# 改善箇所説明図

車両右側のフェンダーライナーを取り外した写真

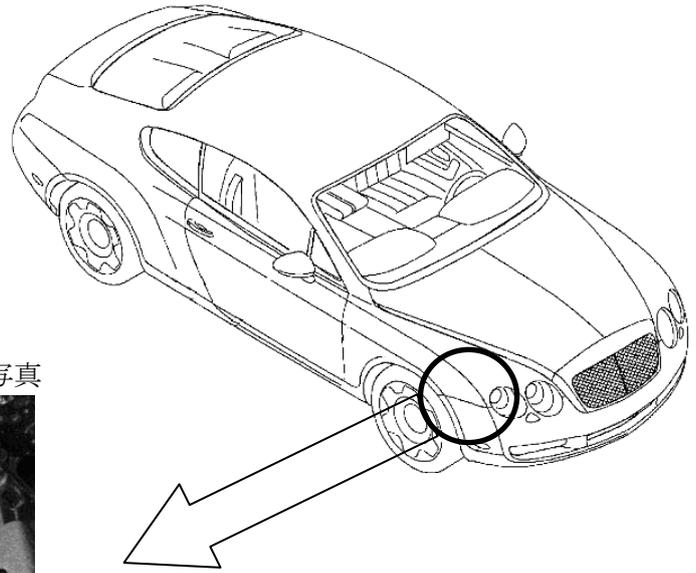
二次空気供給装置において、二次空気供給ポンプの空気吸い込み口に装着されているエアフィルターの形状が不適切なため、エアフィルター内部に水が溜まる場合がある。そのため、そのまま使用を続けると、エアフィルター内部に溜まった水が二次空気供給装置内に浸入することにより当該装置が正常に機能しなくなり、排出ガスが保安基準に適合しなくなるおそれがある。

全車両、エアフィルターを対策品と交換する。二次空気供給装置で故障している部品がある場合は、当該部品を新品に交換する。

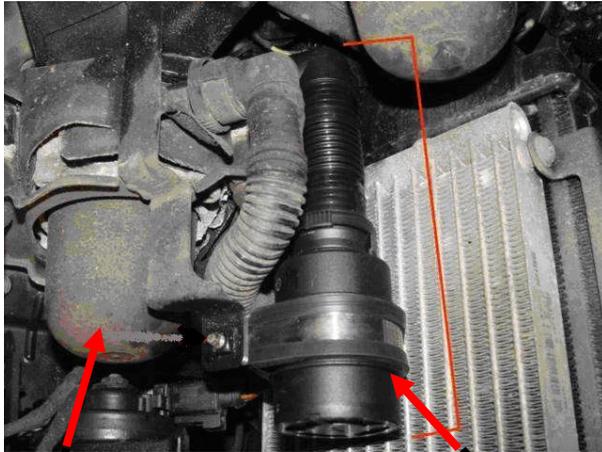
エンジンルーム内の右写真の位置に黄色ペイントでスポットマークを付ける。
